Città metropolitana di Venezia

COMITATO VALUTAZIONE DI IMPATTO AMBIENTALE

Parere n. 5 seduta del 27.04.2020

Oggetto: Ditta: Fassina Diego & C. s.n.c.
Sede Legale: Via Olmo, 93 – Martellago (Venezia)
Intervento: *Richiesta di rinnovo autorizzazione con modifiche all'esercizio impianto di recupero rifiuti speciali non pericolosi sito a Martellago in via Olmo.*
Verifica di assoggettabilità alla procedura di VIA ai sensi dell'art.19 del D.Lgs 152/06 e s.m.i. e art. 13 della L.R. n.4/2016.

Figura 5: bacini idraulici dell'impianto

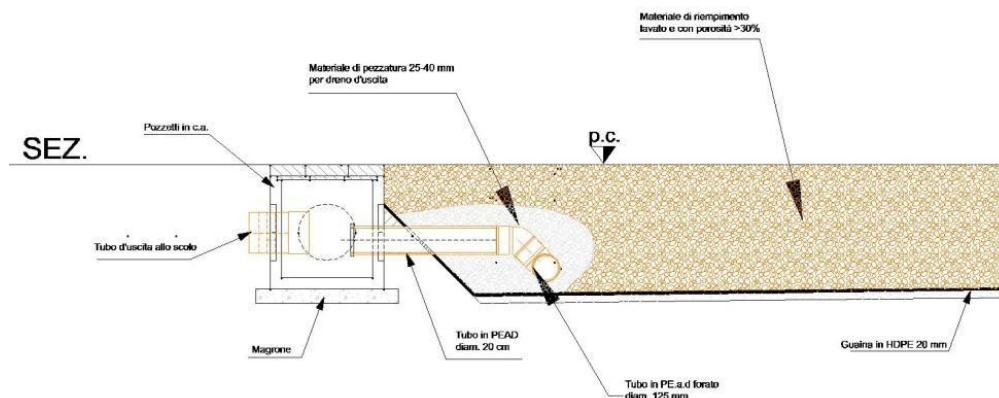
3. Sia fornita una planimetria con indicazione delle reti esistenti di raccolta delle acque meteoriche e gli schemi dei sistemi di trattamento delle acque di prima pioggia. Sia prodotta specifica relazione tecnica corredata da elaborati grafici, che illustrino gli attuali sistemi di gestione e trattamento delle acque meteoriche, oltre ai dimensionamenti degli invasi e degli impianti di sedimentazione/disolazione, in conformità all'art. 39 del Piano di Tutela delle Acque della Regione Veneto.

In merito alle integrazioni richieste, è stata fornita, una specifica relazione tecnica che ha dato evidenza dei sistemi di gestione e trattamento delle acque meteoriche, oltre ai dimensionamenti degli invasi e degli impianti di sedimentazione/disoleazione, in conformità all'art. 39 del Piano di Tutela della Acque della Regione Veneto.

Figura 7: lay-out stato di progetto

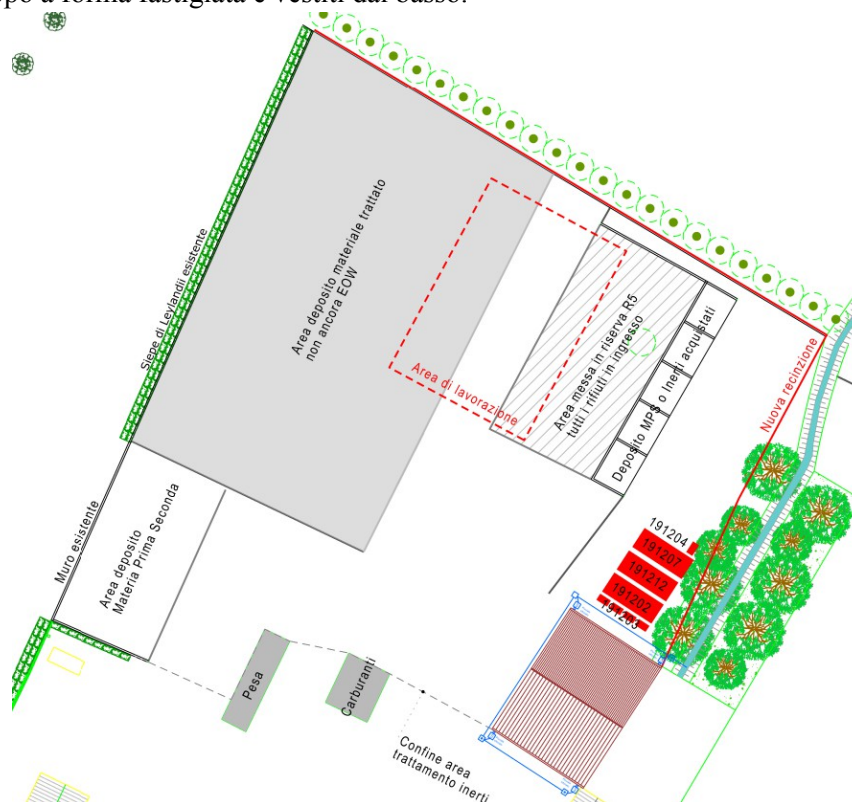
1. Sia fornita una planimetria dell'impianto con individuazione precisa della zona di scarico dei rifiuti in ingresso, dell'area di lavorazione, dell'area di stoccaggio delle materie prime prodotte in attesa di analisi e di quelle dei cessati rifiuti, e della zona di stoccaggio dei rifiuti prodotti.

2. Con riferimento alla zona di stoccaggio dei rifiuti prodotti, e verificazione lo stato di degrado durante il sopralluogo del 11.11.2019, si chiede che sia prodotto un progetto di sistemazione dell'area ai fini del miglioramento ambientale così come previsto dall'art. 13 della L.R. 4/2016;

4. A seguito del sopralluogo effettuato in data 11.11.2019, e verificata l'assenza della siepe sul lato nord dell'impianto di cui al progetto approvato con determina di autorizzazione all'esercizio definitivo prot. n. 46526 del 25.05.2012, si chiede che sia fornita una proposta progettuale con allegata una planimetria nella quale siano evidenziate le dimensioni geometriche, il sesto d'impianto e la selezione delle essenze arboree ed arbustive autoctone da piantumare.

La Ditta chiede di integrare le terre e rocce da scavo (CER 170504) nella area A2 dedita alla messa in riserva (R13) con suddivisione (anche tramite setti in cls) dagli altri codici CER in ingresso. Tale scelta permette di destinare l'area A3 al deposito delle MPS. L'estensore della relazione ambientale evidenzia che l'accettazione delle terre è evento poco frequente per l'attività d'impresa ed esclusivamente riservato alla messa in riserva; Il nuovo lay-out evidenzia inoltre:

- Il nuovo edificio
- l'area deputata ai cassoni per il deposito dei rifiuti prodotti: in seguito al sopralluogo e alla successiva richiesta di integrazioni, la Ditta ha dato evidenza di avere provveduto alla sostituzione di 3 cassoni con altrettanti di nuovi con coperchio ad apertura idraulica. La tipologia di rifiuto CER 191204 viene raccolto in un cassonetto da 600 lt dotato di coperchio. L'area deputata alla raccolta dei rifiuti prodotti è stata sgomberata da tutti i materiali depositati, non funzionali alle attività di recupero; i rifiuti accidentalmente fuoriusciti dai cassoni sono stati raccolti, cerniti e riposti nei rispettivi cassoni. Il lay - out mostra anche i 4 contenitori con coperchio da 600 lt su cui verranno stoccati i rifiuti CER 191203 - metalli non ferrosi, di cui si dirà nel seguito delle modifiche richieste.

- la nuova recinzione
- la siepe sul lato nord, con piantumazione di carpino bianco che sarà collocato ad intervalli di tre metri a creare una siepe alla trevigiana, secondo la proposta progettuale con allegata planimetria inviata con le integrazioni di marzo 2020 (già peraltro prevista dall'autorizzazione all'esercizio definitivo prot. n. 46526 del 25.05.2012). La piantumazione avrà sesto d'impianto di 3 m con sviluppo a forma fastigiata e vestiti dal basso.

Figura 9: identificazione planimetrica sorgenti e recettori

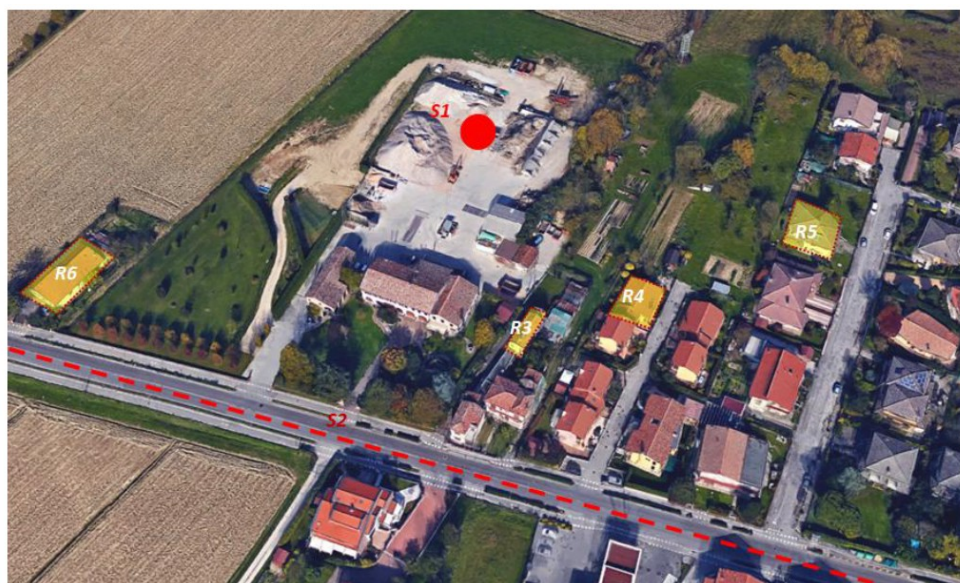
5. La valutazione dell'impatto acustico che è stata acquisita gli atti è datata 2012, si richiede l'esecuzione di una nuova valutazione previsionale d'impatto acustico, aggiornata con le condizioni indicate nel layout di progetto (nuovo capannone, siepe con specie autoctone posta sul lato nord ect) e redatta ai sensi delle Linee guida di ARPAV di cui alla DDG n. 3 del 29.01.2008.

In merito alle integrazioni presentate nello Studio di Impatto Ambientale, emerge che per tutti i recettori sono rispettati i limiti di emissione, immissione assoluta e differenziale per la zona III in tempo di riferimento diurno, non si riscontrano criticità in merito al Piano.
